INFORME DE INSPECCIÓN TÉCNICA

SAPB N° 180-2022

Proyecto “URBANIZACIÓN PIAMONTE FASE II”

SECCIÓN DE EVALUACIÓN DE ESTUDIO DE IMPACTO AMBIENTAL INFORME TÉCNICO DE INSPECCIÓN DE CAMPO DE ESIA, CATEGORÍA I

Imagen 1, muestra la ubicación geográfica del polígono del proyecto y del punto de descarga. **Fuente:** Google Earth.

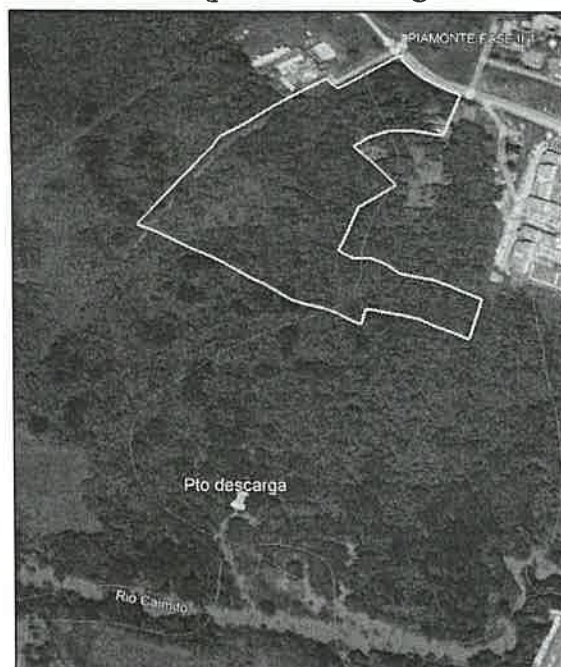
- En el punto de área útil de lotes no coincide con la sumatoria de las áreas de los diversos lotes, según el plano entregado por el promotor.
3. En el EsIA, se indican las coordenadas de ubicación de la PTAR y del punto de descarga, sin embargo, no se describen detalles del alineamiento del emisario, por lo tanto:

- Presentar coordenadas del alineamiento del emisario hasta el punto de descarga.
 - Especificar las medidas o dimensiones del emisario (ancho, largo).

- Qué medidas de mitigación se implementarán en esta área.
 - Presentar inventario forestal de las posibles especies arbóreas que se verían afectadas con la instalación del emisario.

- Aclarar si la PTAR descargará a un cuerpo de agua o una fosa biológica.
4. El EsIA, en el punto **6.6. Hidrología**, indica que “dentro del proyecto no se contemplan fuentes hídricas, lo que se puede observar son fuentes pluviales...”, sin embargo, en el Informe de la Sección de Seguridad Hídrica, señala que “de la zona norte a la parte
